Allt að 6 MW virkjun í Þverá í Vopnafirði

Álit um mat á umhverfisáhrifum

Mynd 1. Yfirlit framkvæmdasvæðis (mynd úr matsskýrslu)

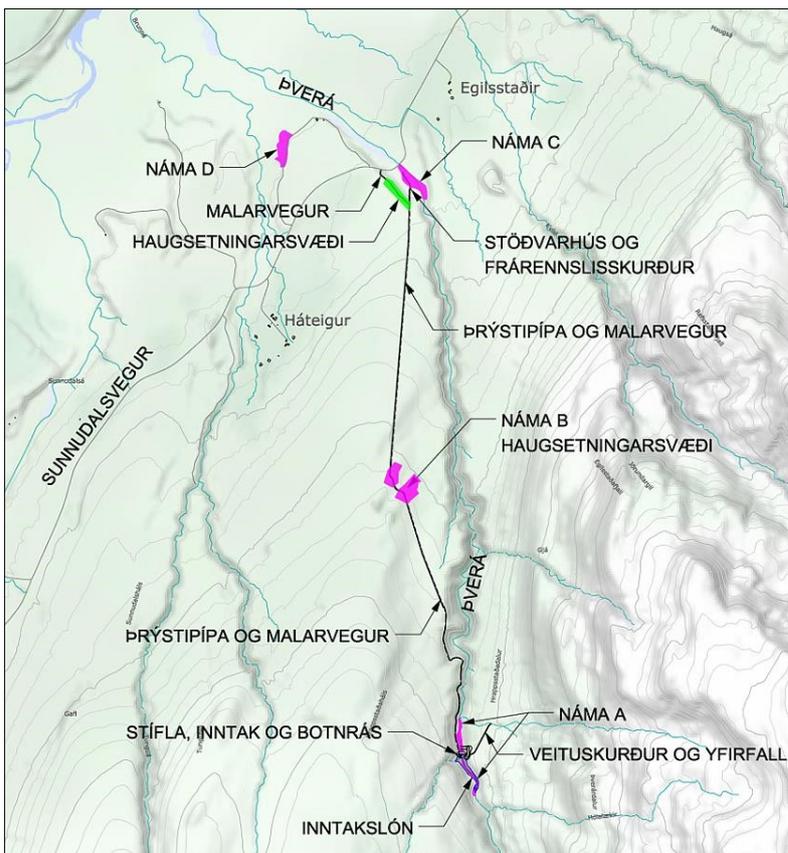
Í umsögn Umhverfisstofnunar kemur fram að vegur sem sýndur sé á mynd 5.3 falli ekki nógu vel að landslagi svæðisins og að hanna þyrfti veginn svo hann hafi minni áhrif á ásýnd lands og falli betur að línunum í landslagi. Jákvætt sé að fjarlægð vegarins frá gljúfrinu verði sem mest.

Í svörum Þverárdals ehf. kemur fram að vegurinn muni liggja meðfram þrýstípípunni og verði því nokkurn veginn beinn. Hann muni ekki hafa mikil áhrif á ásýnd þó hann sjáist vel úr lofti sbr. mynd 5.3. Þar sem landið sé tiltölulega einhalla á þessum kafla væri eina leiðin við að breyta hönnun vegarins að leggja hann í einhverjum hlykkjum. Það hefði hins vegar í för með sér að leggja þyrfti annan, tímabundinn veg meðfram þrýstípípunni meðan á framkvæmdum stendur þar sem hún verður ekki lögð hlykkjótt.
